Internationale Patentanmeldung PCT/EP2004/050178

Anmelder: Koenig & Bauer Aktiengesellschaft et al.

AUF DEN BESCHEID VOM 02.08.2004

Translation of the pertinent portions of a response by KBA,
dtd. 09/21/2004

Fig. 2

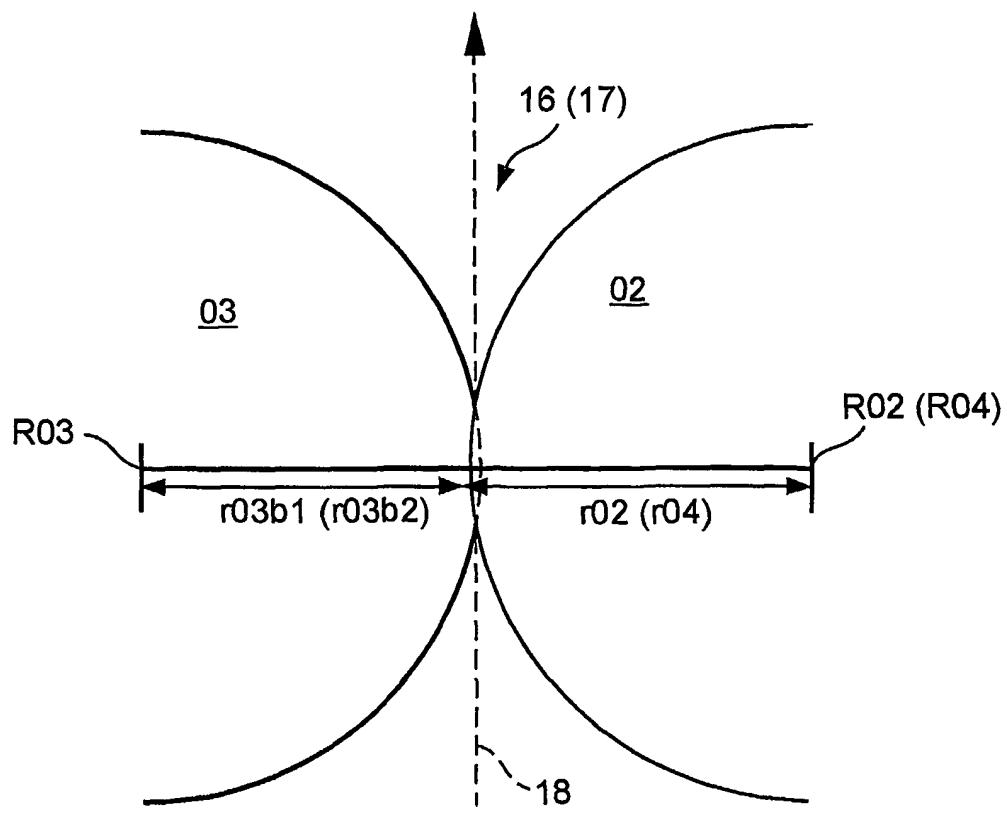
In der Zeichnung Fig. 2 wurden die Darstellungsebenen der Zylinder berichtigt.

Für den Fachmann ist klar und eindeutig, dass die Oberfläche des „weichen Zylinders“ 03 eingedrückt und die des „harten“ 02 (04) unverändert sein muss.

Beim Ausdrucken wurden die Ebenen versehentlich vertauscht.

The plane of representation of the cylinders was corrected in the drawing of Fig. 2. It is clear and unequivocal to one skilled in the art that the surface of the "soft cylinder 03" must be indented and that of the "hard one" 02 (04) must remain unchanged. In the course of printing, the planes had accidentally been reversed.
